使用前検査申請内容の変更について

原管発官R3第184号

柏崎刈羽原子力発電所 第1号機

柏崎刈羽原子力発電所第1号機 荒浜側焼却設備スラッジ脱水機改造工事
工事計画届出書添付書類の改訂図面提出について

第2-1図

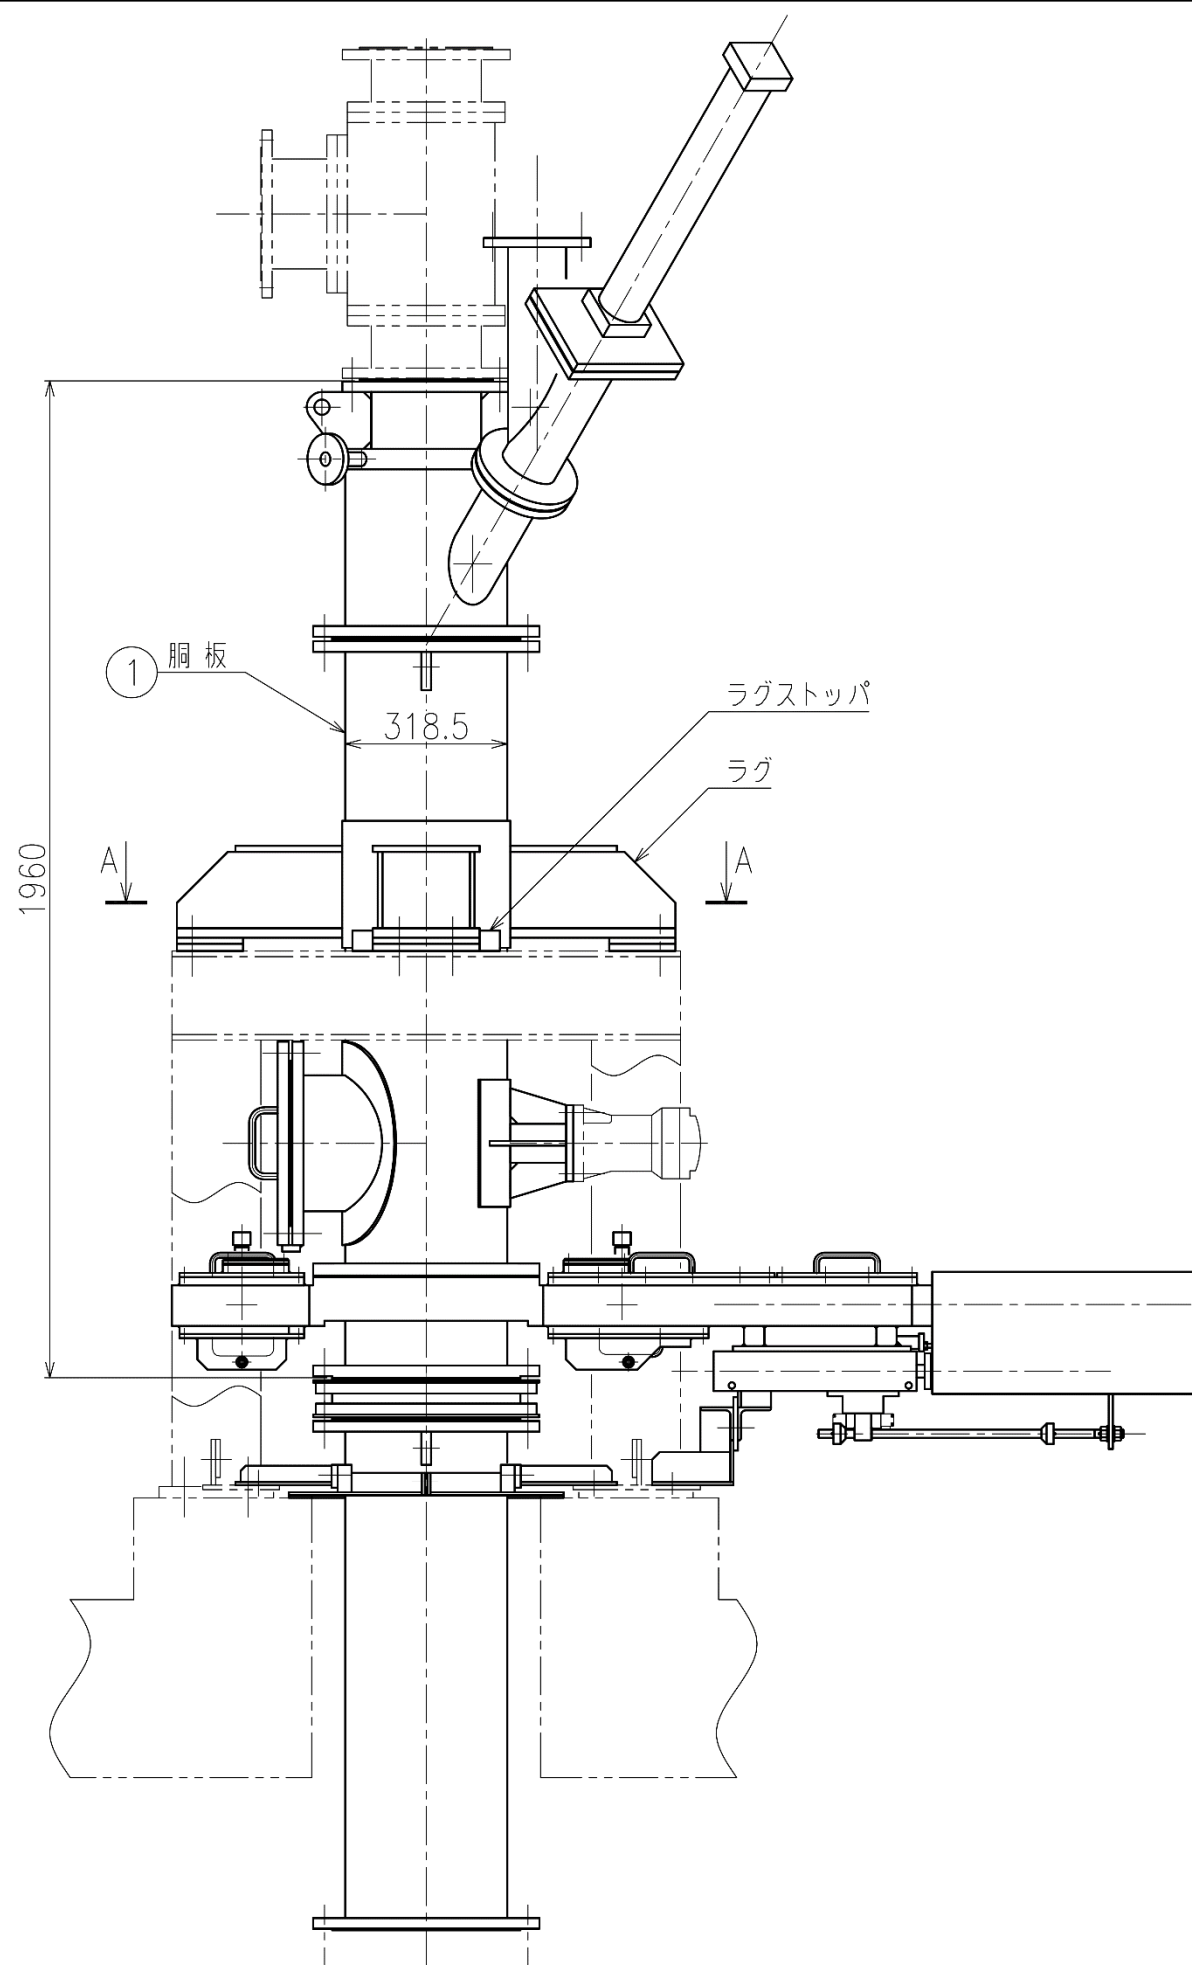
柏崎刈羽原子力発電所第1号機 荒浜側焼却設備スラッジ脱水機改造工事は、2019年5月24日に一号使用前検査の受検を終了し、五号使用前検査受検に向けて運転性能試験を実施していましたが、設計上想定していない箇所への脱水樹脂混入事象が発生しました。不具合対策を検討した結果、スラッジ一時受ホッパおよび系統配管の設備改造が必要であると判断したため、スラッジ一時受ホッパの一部構造変更ならびに系統配管の構成変更を実施しております。

- (1) 工事計画届出書添付書類 V-8-2 放射性廃棄物の廃棄施設に係る系統図
第2-1図 廃スラッジ系系統図 (変更後)
- (2) 工事計画届出書添付書類 V-8-3 構造図
第3-2図 スラッジ一時受ホッパ構造図

不具合対策の実施に伴い、使用前検査実施要領書に使用いただいている工事計画届出書添付書類について図面改訂を実施したことから、以下の添付書類について改訂後の図面を提出します。
